**AUTORIZZAZIONE INTEGRATA AMBIENTALE
D.M. N. 122 DEL 10 GIUGNO 2020 E S.M.I.**

**RISCONTRO VISITA ISPETTIVA G.I.
ATTIVITÀ DI CONTROLLO EX ART. 29-DECIES DEL
DLGS 152/06 E S.M.I., COMMA 3
SITO PRODUTTIVO
FLUORSID S.P.A. - MACCHIAREDDU (CA)**

CONDIZIONE 23

Figura 3-1 Barriera MISO e dettaglio dei due moduli pilota

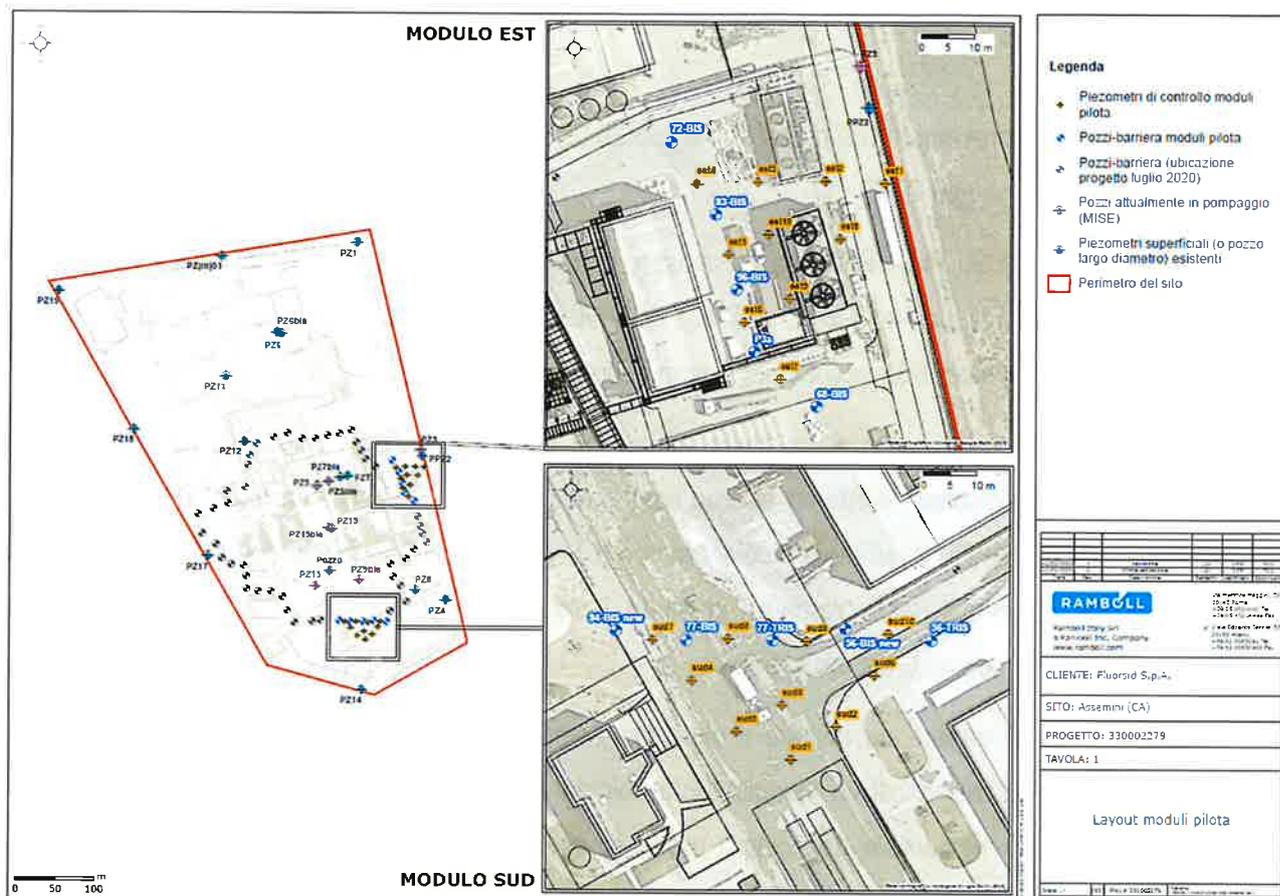
Alla fine di confermare ed affinare il dimensionamento modellistico della barriera, il Progetto di MISO prevedeva la realizzazione di un modulo pilota ubicato a est degli impianti; in sede di CdS gli Enti hanno richiesto l'ampliamento areale del campo prova attraverso la realizzazione di un secondo modulo pilota ubicato a sud degli impianti.

In data 14/10/2020 il MATTM, con nota prot. n. 82036 ha trasmesso ai soggetti interessati il resoconto sintetico della CdS nelle cui conclusioni si richiede a FLUORSID la trasmissione del progetto del campo prova finalizzato al dimensionamento a scala pilota del sistema di MISO.

In ottemperanza a tale prescrizione, in data 15/02/2021 con nota prot. ASQ_77/21 FLUORSID ha trasmesso il documento "Progettazione dei moduli pilota della MISO", e alla luce del formale nulla osta ricevuto dagli Enti nel mese di dicembre 2021 si è provveduto, ad aprile 2022, all'assegnazione dell'appalto per l'esecuzione delle attività seguenti: perforazione di 10 (dieci) pozzi di emungimento e di 20 (venti) piezometri di controllo, ubicati come in Figura 3.1, e susseguente esecuzione dei test idrogeologici volti a confermare in campo l'efficacia del dimensionamento modellistico proposto sulla scorta degli studi condotti da RAMBOLL ENVIRONMENT.
